ACTA COMISIÓN DE OBRAS PÚBLICAS N° 08-19

1. Ratificación del acta N° 07-19 de la reunión celebrada el día 12 de marzo de 2019.
2. Solicitud de desfogue pluvial para el Proyecto Campo Santo Jardines de Vida.
3. Diseño de la ampliación del puente sobre Quebrada Gertrudis (carga urbana del proyecto Condominio Altamira)

Tema segundo: Analizar la solicitud de desfogue pluvial para el Proyecto Campo Santo Jardines de Vida.

28 Imagen de Planta tomada de los planos constructivos de Empresa DEHC.

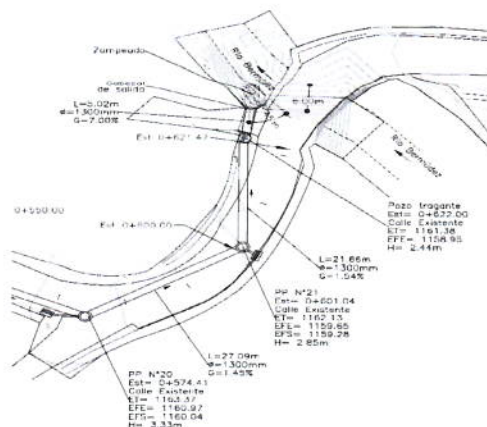
- 22
23  Construcción de tres pozos-tubería-cabecial de salida como se indica en la imagen,
24 pozos con el nombre de **PPN°20, PPN°21 y Pozo Tragante**, el último ubicado a
25 5,02 m del cabecial de salida. Construcción de cabecial de salida y zampeado,
26 colocación de tubería con diámetro de 1200 mm en una longitud total de 53.77 m de
27 acuerdo a los detalles que se estable en estudio hidrológico DEHC y sus planos.

29
30 Sr. Allan Alfaro considera importante adjuntar las gráficas de las obras pluviales que
31 debe realizar el desarrollador para una mejor interpretación.
